S/R^a: S/R
N/Ref^a: Planeamiento/JAVTB – 4.1.3 32/2003 (Cítese al contestar)
Expte: PLAN PARCIAL PO-5.1 BS “BARQUERA SUR”
Asunto: Remisión informe para su estudio
Fecha: 26 de febrero de 2004
Destinatario

Adjunto le remito informe emitido por EMACSA referente al **PLAN PARCIAL DEL SECTOR PP PO-5.1 BS “BARQUERA SUR”**.

ASUNTO: Informe de la separata de Abastecimiento y Alcantarillado correspondiente al PLAN PARCIAL P-PO5-1 BS "LA BARQUERA SUR".

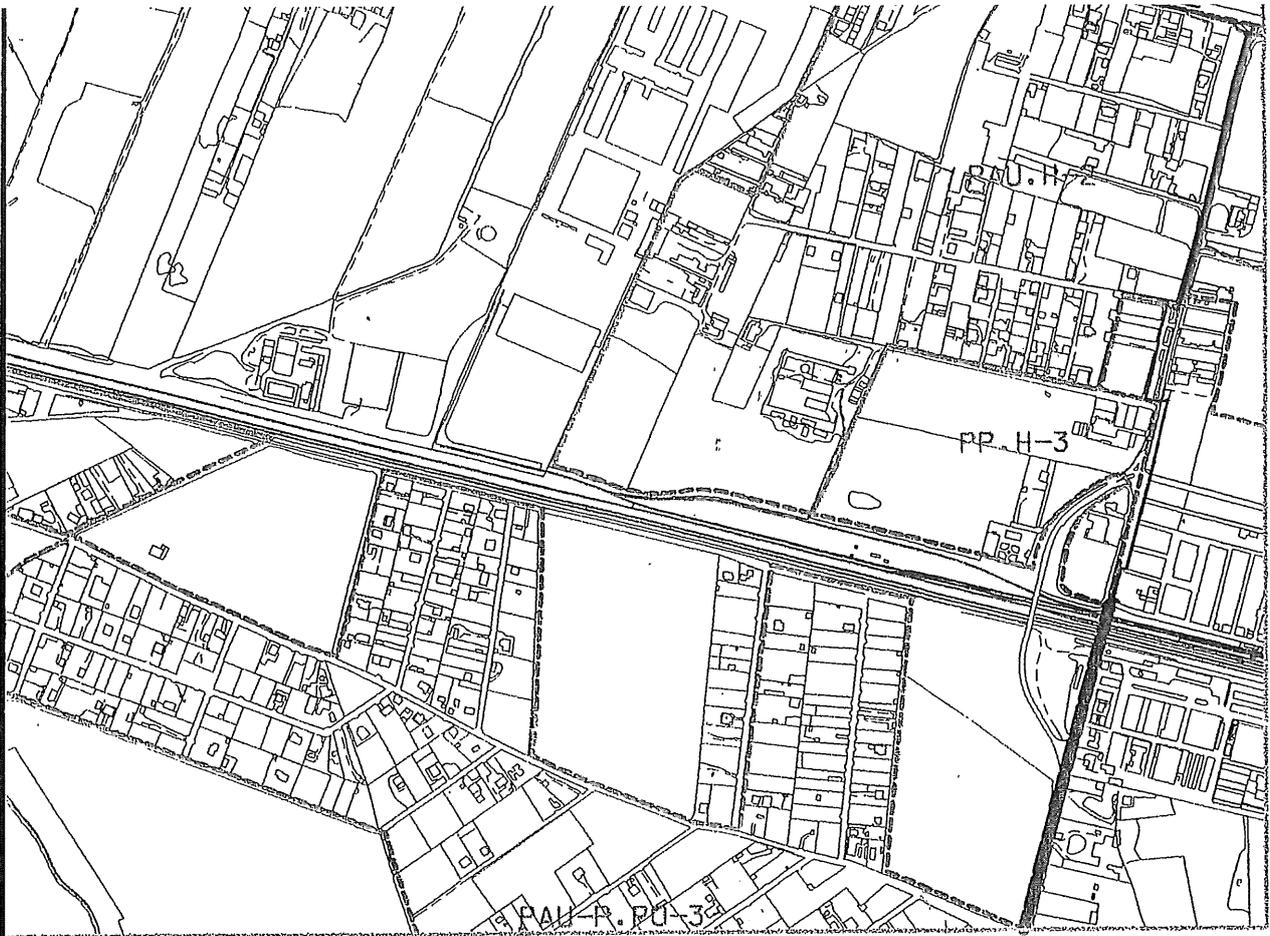
- En nuestro informe a ECO URBE, con nº de registro 4920 y fecha de salida 16 de octubre de 2003, les comunicábamos que: "Las redes instaladas con carácter provisional para resolver los problemas de higiene y salubridad que en su momento se planteaban, deberán ser sustituidas y malladas, para adaptarse a las normas actuales". Sin embargo, en el plano del Plan Parcial con nº 2.6, denominado "Esquema de abastecimiento de agua", se mantiene la red actual y no se mallan algunos tramos, entre los que destacan los situados al Noreste de la parcelación, cosa totalmente necesaria.
- El Artículo 28 de las ordenanzas del Plan Especial, no está de acuerdo con la normativa del PGOU ni con la Norma de Abastecimiento de EMACSA:

- La dotación mínima de agua potable será de 400 litros por habitante y día, independientemente de que se plantee la viabilidad de instalar una red alternativa no potable para riego y usos industriales. Así mismo, se deberán incrementar en los cálculos justificativos de la red, los consumos para incendios.

- La velocidad máxima para diámetros menores o iguales a 200 mm., se establecerá en 1,00 m./seg.

- El diámetro mínimo de la tubería deberá ser de 100 mm. de Ø, en fundición dúctil, debiéndose proyectar su instalación a una profundidad de 1,00 m. desde la cota final de calzada o acerado, hasta la parte superior de la conducción.

PLANO: **RED PROPUESTA SANEAMIENTO
CORDOBA Y BARRIADAS LIMITROFES**

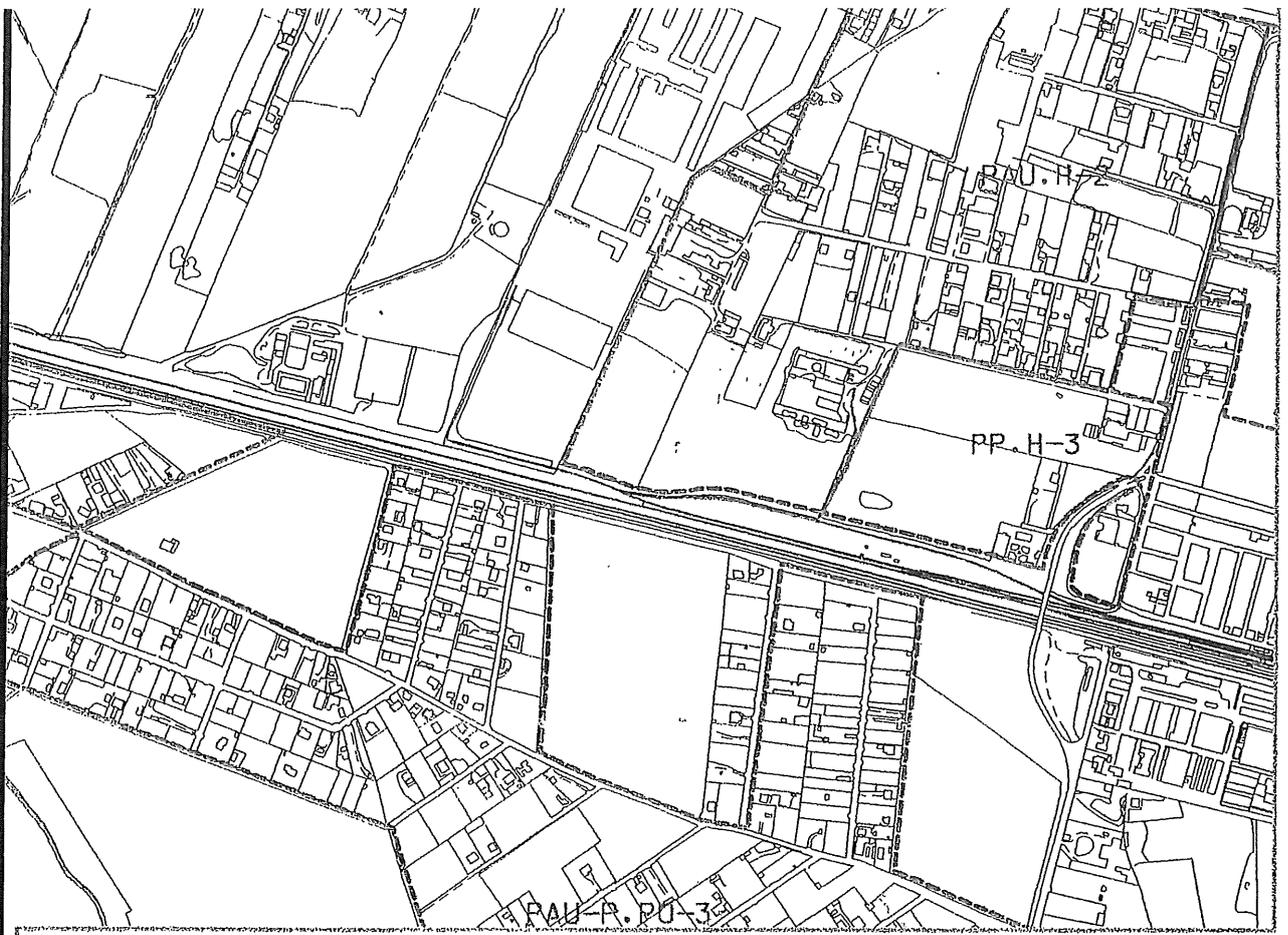
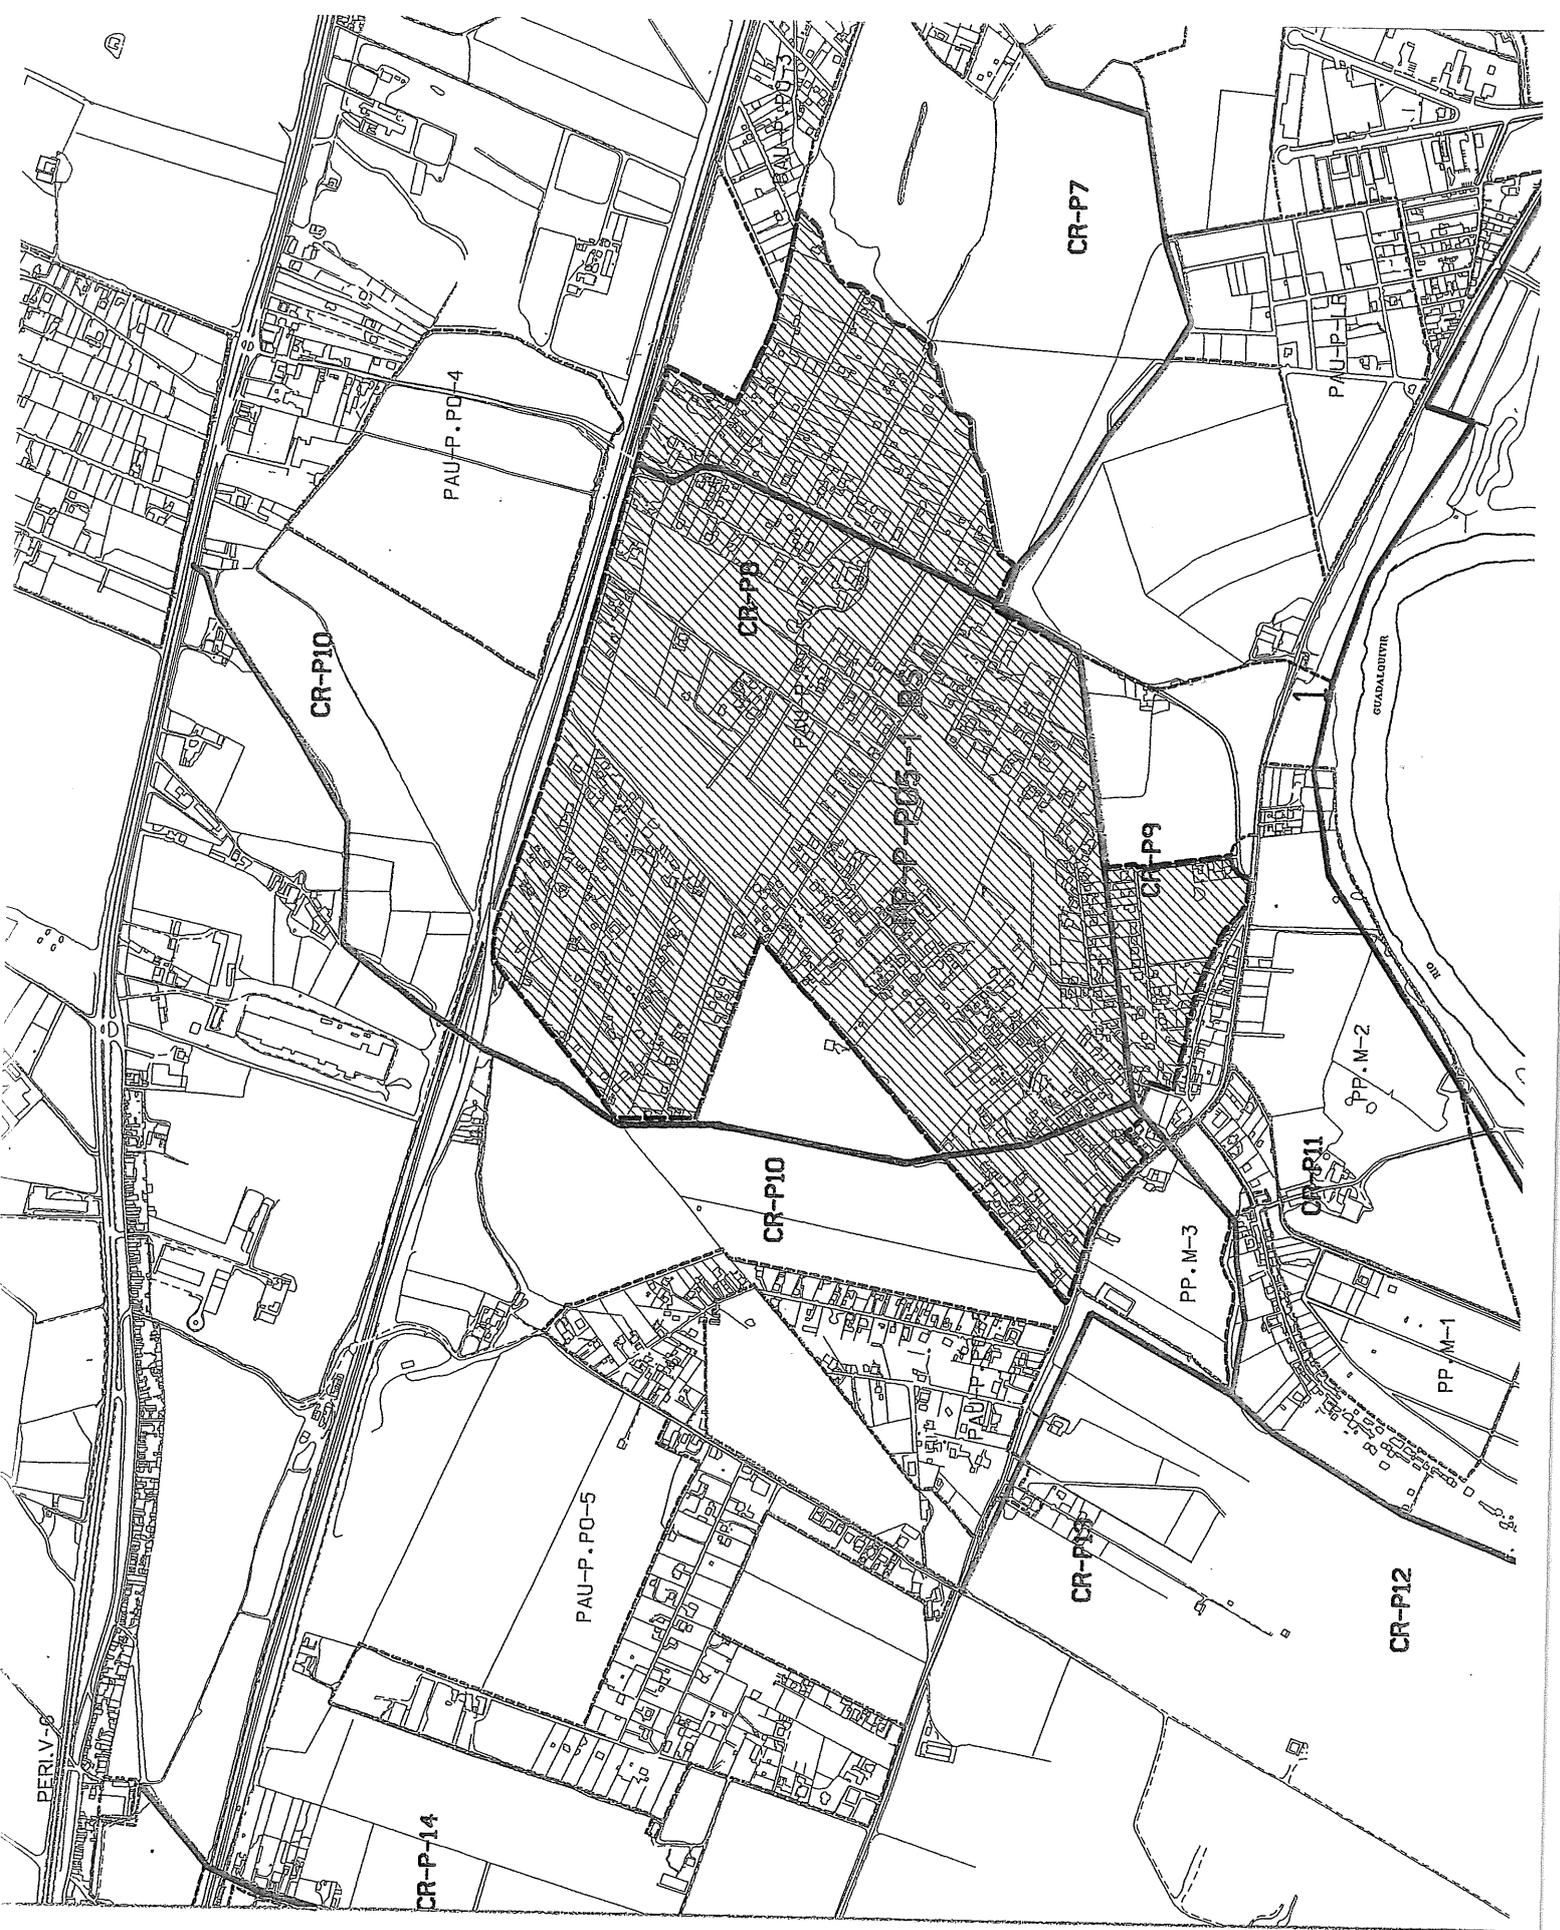
- El vertido previsto de las aguas residuales al Río Guadalquivir, es incorrecto, se deberá incorporar a los colectores de residuales previstos en la zona.

- El CR-P8 (Colector de residuales poniente 8), previsto por el Norte en la urbanización, recoge las aguas negras de la cuenca recayente, junto con las procedentes de "Los Girasoles" a través del CR-P7. Este colector deberá estudiarse para su incorporación por gravedad al punto "1", siempre que así lo permita la cota de vertido, en caso contrario se conectaría al CR-P9.

- El "Colector de residuales Poniente 9" (CR-P9) discurre por el vial sureste de la urbanización, hasta unirse con el CR-P10, que procedente de PP-O4 La Gorgoja El Marroqui, transporta las aguas de esa urbanización y recoge las recayentes de la que nos ocupa.

- Estos dos colectores CR-P9 y CR-P10 se unen en la urbanización dando lugar al CR-P11 (Colector residuales poniente 11), el cual atravesando la carretera se unirá en el PP-M3 al CR-P13, creando el CR-P12 que vierte en el Colector de Poniente, punto "2", que conducirá las aguas hasta la Estación Depuradora de la Golondrina.
